Modulo per la presentazione delle osservazioni per i piani/programmi/progetti sottoposti a procedimenti di valutazione ambientale di competenza statale

ID: 9900 Aeroporto di Firenze. Project review del Piano di Sviluppo Aeroportuale al 2035

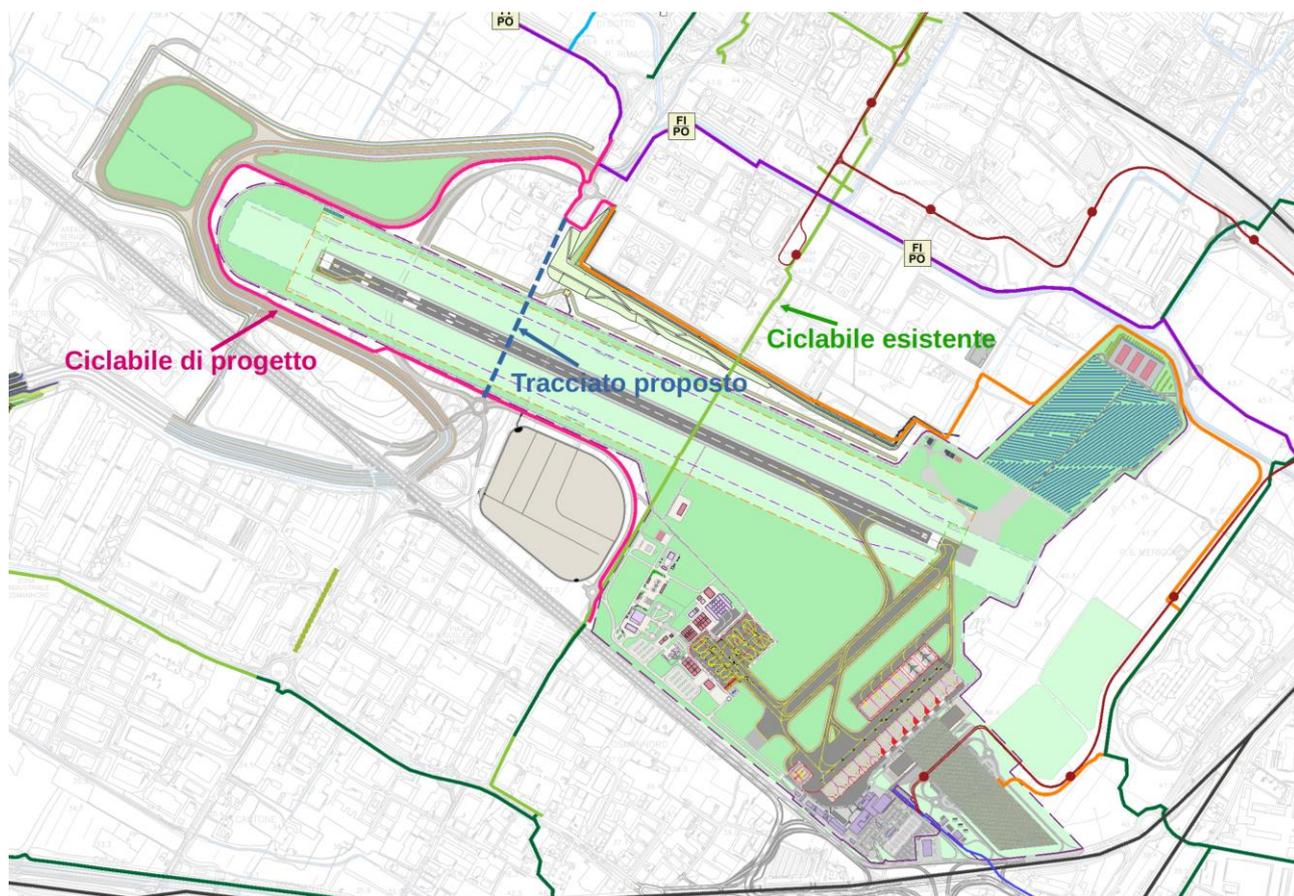
La rotazione della pista dell'aeroporto di Firenze ha fra le sue conseguenze la interruzione di via dell'Osmannoro e della pista ciclabile lungo la direttrice di Via Dei Giunchi e il sovrappasso dell'Autostrada A11 tra Sesto Fiorentino e il Polo Scientifico, verso il centro di Firenze attraverso le Cascine e verso Campi Bisenzio. Questa ultima costituisce l'unico e più importante collegamento ciclabile tra i 3 centri urbani.

Le soluzioni indicate nella procedura per ricollegare queste importanti vie di comunicazione comportano allungamenti di percorso sostanziali, che obbligano nel caso dei mezzi a motore ad un maggiore uso di energia o carburante con le ovvie conseguenze ambientali provocate dalle maggiori emissioni dirette e indirette di inquinanti e polveri sottili. Il nuovo tracciato è lungo circa 1300 m. rispetto agli 800 originari.

Nel caso della mobilità ciclabile, la situazione è molto peggiore in quanto il percorso alternativo previsto è lungo circa 4200 m, contro i 1300 m di quello attuale, una distanza addirittura incompatibile con un utilizzo di questi mezzi a impatto nullo sull'ambiente che ne scoraggerà l'uso per gli spostamenti casa-lavoro nelle direttrici interessate. Ciò contribuirà pertanto all'aumento ulteriore dell'inquinamento ambientale, contro tutte le buone pratiche indicate verso l'incentivazione di modalità di spostamenti sostenibili.

Pur apprezzando la creazione dell'asse ciclabile sul lato Est che darebbe finalmente un accesso sicuro alla struttura aeroportuale anche in bicicletta, come abbiamo suggerito in osservazioni presentate per le precedenti versioni del progetto, rimaniamo determinati a chiedere la modifica del progetto come indicato nella pianta seguente, ricavata elaborando il documento FLR-MPL-PSA-GEN3-016-RC-PL_Ret Cic SistMob.

In pratica proponiamo di rendere più rettilineo il sottoattraversamento automobilistico, affiancando ad esso percorsi ciclabili e pedonali in sede propria in posizione rialzata rispetto alla carreggiata per i mezzi a motore.

Questo percorso sarebbe lungo circa 2500 m rispetto al tracciato previsto attualmente (e comunque più lungo di quello attuale di circa 1200 m per i soli ciclisti) e darebbe qualche possibilità di mantenere fruibile questo asse di trasferimento, altrimenti destinato ad essere di fatto interrotto per la lunghezza eccessiva del periplo attorno all'aeroporto, contro cui ci eravamo già espressi in precedenza.
